福島第一原子力発電所 5号機の配管減肉管理について

平成16年10月7日
原子力安全保安院

第4 給水加熱器 A系配管のオリフィス出口下流エルボ部

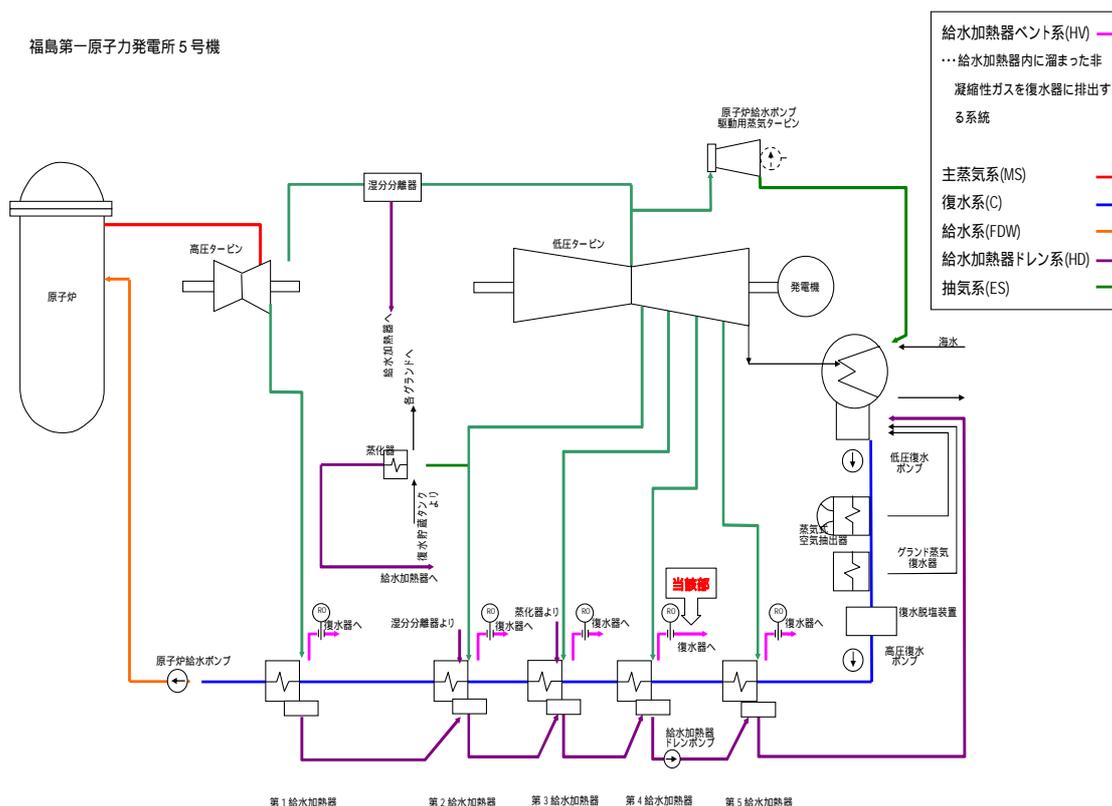
1 F 5 で認められた減肉のケースについては、東京電力の点検記録によれば現段階では局部的な減肉であると認められ、昨年の定期検査時の最小肉厚部においても4.3ミリと技術基準に対して一定の余裕がある。

また、今回、東京電力が評価に用いた減肉進展速度は平成7年第14回定期検査時の測定値と平成15年第19回定期検査時の測定値の2点から算定した0.6ミリ/年という減肉率が採用されている。美浜発電所の事故で当院が解析した結果によれば、水質の違いからBWRよりも減肉率が大きいPWRでも0.2～0.3ミリ/年と計算され、減肉率が過大に評価されている可能性があると考えている。

加えて、現在適用している配管肉厚に関する技術基準には、元々十分な安全裕度が盛り込まれているため、前回の定期検査の時点で一定の裕度を持って技術基準を満たしていた配管については、その後の運転期間中に減肉が進み、仮に技術基準上の最小許容肉厚に達したとしても、これがただちに安全上の問題に結びつくことはない。

また、1 F 5 の当該配管部位の使用環境をみると、流体温度が96以下と低く、また使用圧力も-0.0152MPaと負圧であるために、関西電力美浜発電所3号機事故のような蒸気噴出事故が生じるおそれがないなど、運転を継続しても安全上の問題が発生するおそれの少ない部位である。

以上を総合的に勘案した結果、当院としては、現状において東京電力が福島第一発電所5号機の運転を継続することは法令上も、また、安全面でも問題はなく、したがって、東京電力が次回定期検査の停止期間中に当該配管を点検の上、取替等の適切な対応を講ずることによりと判断したものである。
